Dossier de demande d'autorisation ICPE

Taden

Mémoire en réponse

au procès-verbal des observations recueillies
lors de l'enquête publique du 14 octobre au 15 novembre 2024

Figure 22 : Localisation des locaux des deux GTA

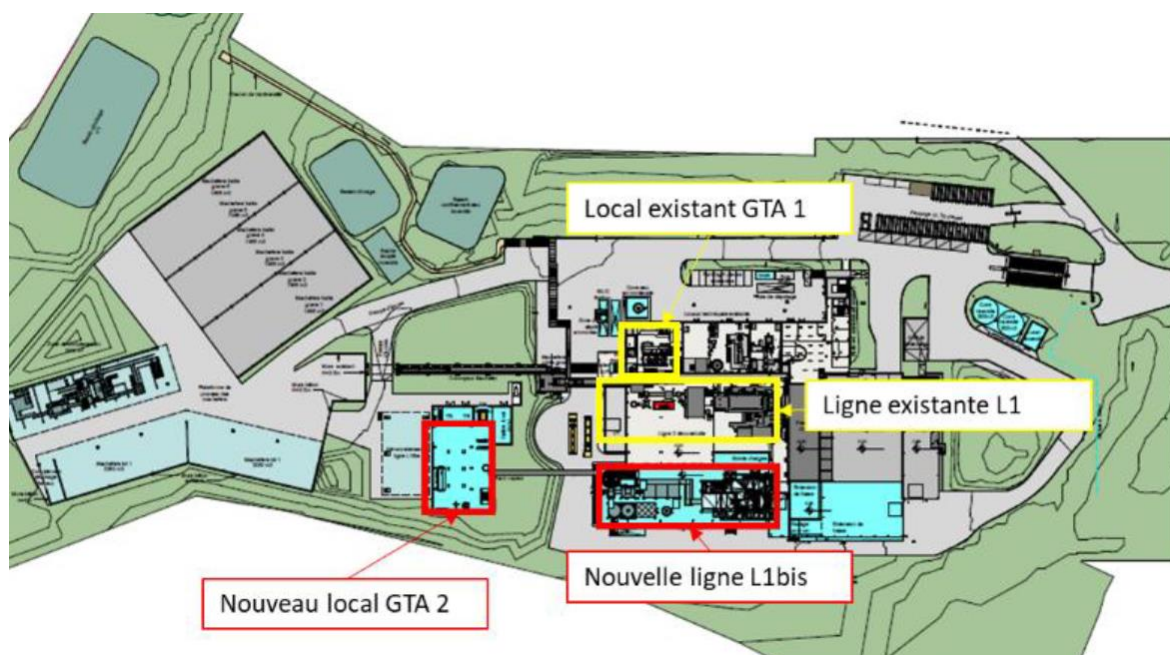
- *Sauf erreur, La ligne 1 fonctionne actuellement avec une chaudière à 35 bars et 350°C surchauffée; or j'ai lu dans un nombreux documents que la chaudière va passer à 60 bars et 400°C; comment est-ce possible ? La ligne 2 va être démontée et devenir la ligne 1 bis, à 58,2 bar, 397°C surchauffée et 40,5 t/h. Elle va alimenter le Groupe turbo-alternateur GTA 2 . Sur le schéma la partie turbine du turbo-alternateur est représentée sous forme d'une turbine unique. Le GTA 2 ne comportera donc pas un ensemble de turbine Haute Pression, suivi d'une Basse Pression, ce qui semble être le cas pour le GTA 1 ? Quel sera le fournisseur du GTA 2 ? Sera-t-il de fabrication française ?*

Le fonctionnement des GTA 1 et GTA 2 sont détaillés dans la PJ46 - Description du projet et localisés au paragraphe 3.1.4.6 Valorisation énergétique et production d'électricité repris ci-dessous :

Le plan permet de mieux comprendre que la ligne 1 qui reste à la pression de 35 bars est reliée au GTA existant, le GTA 1. La ligne L1bis qui remplace la ligne 2 est dimensionnée à 60 bars reliée au GTA 2, qui sera construit dans le cadre du projet. Ce dernier GTA est bien constitué d'une turbine avec des étages haute pression et basse pression avant un alternateur de transformation de l'énergie cinétique en énergie électrique.

A noter qu'à date, la consultation pour la fourniture du GTA2 est encore en cours. Nous pouvons néanmoins déjà indiquer qu'il ne sera pas de fabrication française puisqu'il n'y a plus de constructeur français pour les turbines de cette dimension, uniquement des assembleurs qui achètent la partie turbine à l'étranger et l'assemblent avec un alternateur.

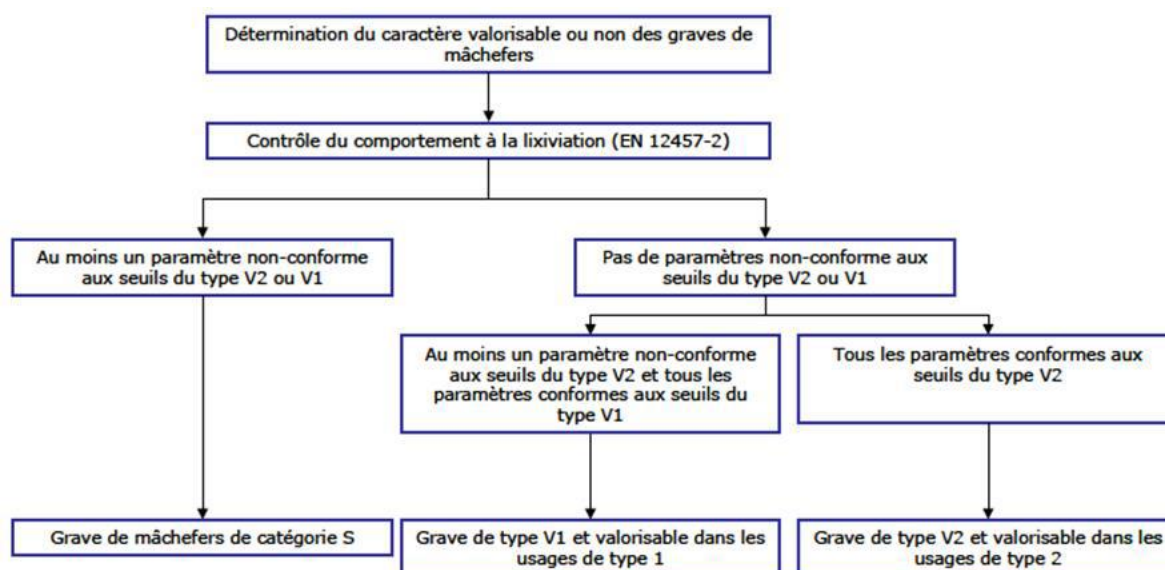
- *Quels sont vos arguments au regard des éléments apportés par les contributions @ 2 (page 2 et 3) et @ 3 (page 9) notamment sur les mâchefers produits par l'incinération ?*

Concernant les REFIOM et comme expliqué au paragraphe 3.3.3 de la PJ46, il y aura bien une augmentation de la quantité produite en raison du changement de mode de traitement des fumées, mais la filière de traitement est déjà identifiée : *"Les REFIOM seront envoyés vers des installations de traitement dédiées (Installation de Stockage de déchets Dangereux (ISDD)) conformément à la réglementation en vigueur et sans discontinuité. Dans le cadre du projet, DEWEN prévoit d'envoyer les REFIOM vers l'ISDD de la SEDA de l'entité IWS (groupe SUEZ) située à Chenillé-Champteussé (49) ou vers d'autres ISDD régionales."*

Figure 3 : Schéma des flux de déchets sur le territoire du SMPRB

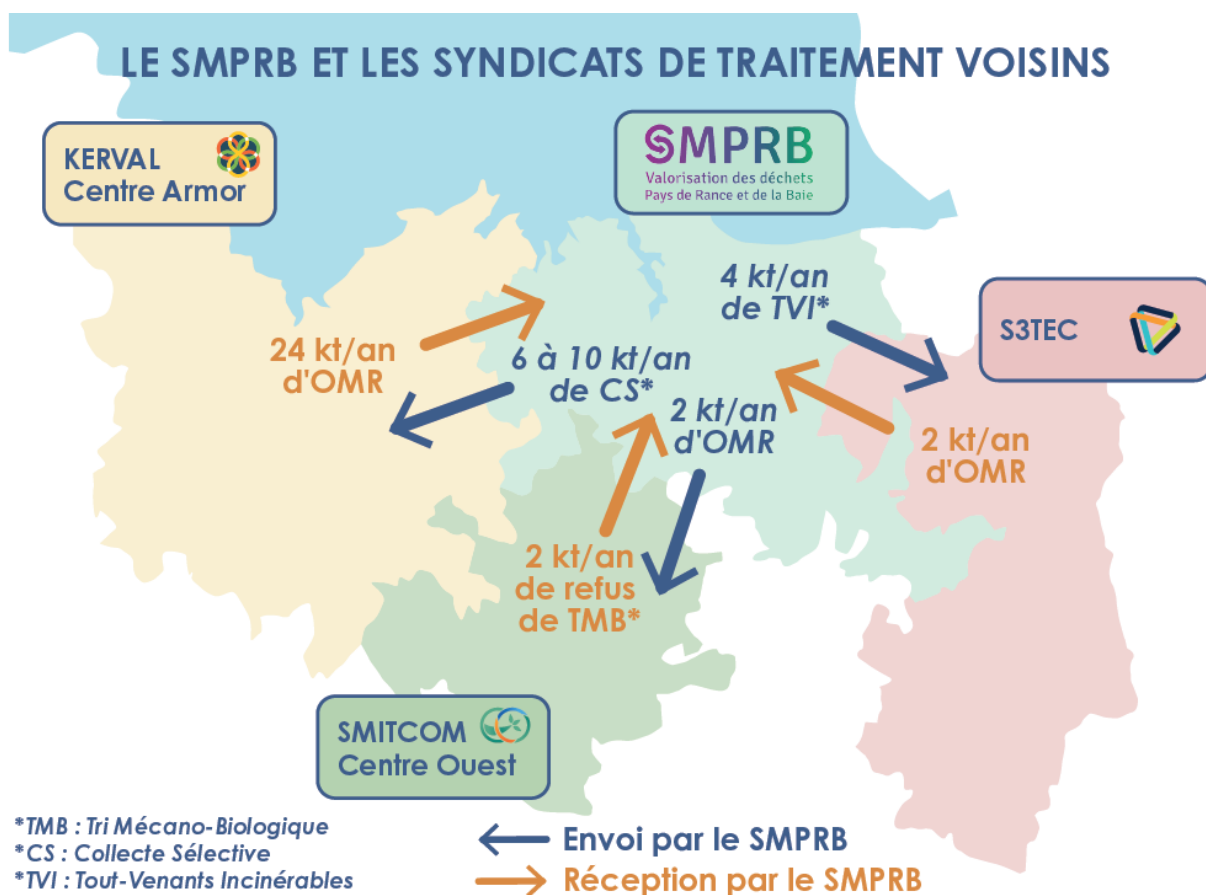
- *En complément des questions du public, quel serait l'impact financier sur le projet dans le cas où le réseau de chaleur ne serait pas mis en place ?*
- *De plus, quelles conséquences économiques ont les synergies mises en place par le projet avec les syndicats de déchets voisins du SMPRB ?*
- *Quels sont les partenariats avec les acteurs locaux permettant d'inscrire cette usine dans son territoire ?*

- *6 à 10 000 tonnes/an de déchets vers le centre de tri de la collecte sélective de KERVAL Centre Armor ;*
- *2 000 tonnes/an d'OMR vers le Centre de Tri Mécano-Biologique du SMICTOM Centre Ouest ;*
- *4 000 tonnes/an de Tout-venants Incinérable vers le Centre de Valorisation Énergétique des Déchets (CVED) du S3T'ec.*

Ces échanges de flux de déchets sont schématisés sur la figure ci-dessous pour une meilleure compréhension."

Sans avoir nécessairement quantifié les retombées économiques de cette coopération, les objectifs partagés par les Syndicats ont été formalisés à travers des conventions de coopération public-public. Ces conventions sont disponibles sur les sites internet des Syndicats et détaillent les objectifs suivants : *"sont recherchées : la réduction des km parcourus par les déchets, la réduction des exportations en dehors de la région, la mutualisation des outils de traitement pendant les périodes de travaux, et le respect de la hiérarchie des modes de traitement qui constituent des objectifs communs aux deux Parties. Cette coopération repose sur une stratégie, commune aux Parties, basée sur l'échange et la reconnaissance des intérêts de chacun."*
